Beglaubigter Auszug aus der Niederschrift

Sitzung des Gemeinderates am 24.10.2022

TOP 7 **Bebauungsplan Nr. 111 "Wohnen am ehemaligen Sportplatz II",
Würdigung der Stellungnahmen aus dem öffentlichen Verfahren gem. § 3
Abs. 2 und § 4 Abs. 2 BauGB sowie weiteres Vorgehen**

TOP 7.1.3 **Stellungnahme Bürger 2**

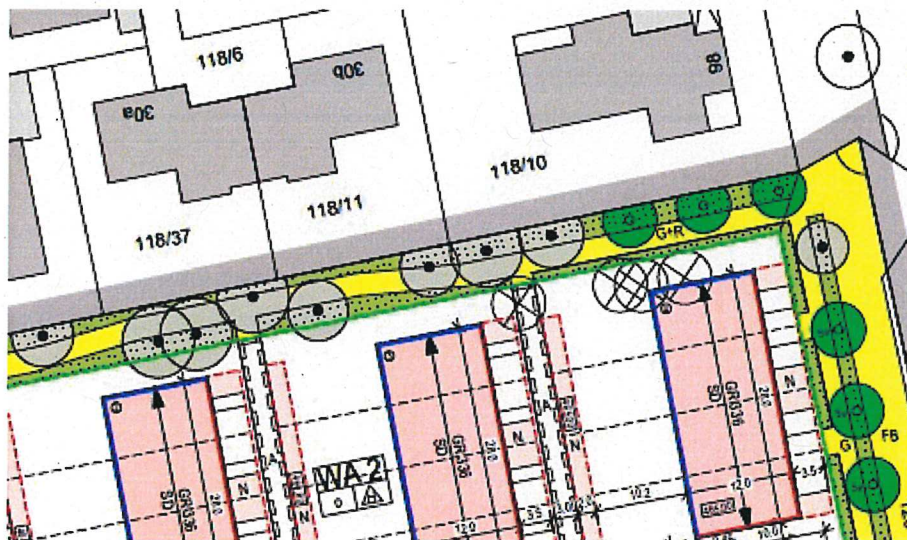
Sie schreiben, der **Fertigfußboden** von Wohngebäuden im Erdgeschoss darf max. 0,30mtr. von der **festgelegten Bezugshöhe abweichen**. Diese könnte ebenfalls zu einer **noch größeren Höhenentwicklung** beitragen.

Da sich die Wandhöhe an der jeweils festgesetzten Bezugshöhe zu orientieren hat, welche aus der Straßenbauplanung abgeleitet wurde, kann durch die Festsetzung einer max. Sockelhöhe / Höhe des Fertigfußbodens die Wandhöhe nicht angehoben werden, sondern nur die EG-Fußbodenhöhe innerhalb der maximalen Wandhöhe bis zum festgesetzten Maximum von 30 cm über der Bezugshöhe variiert werden.
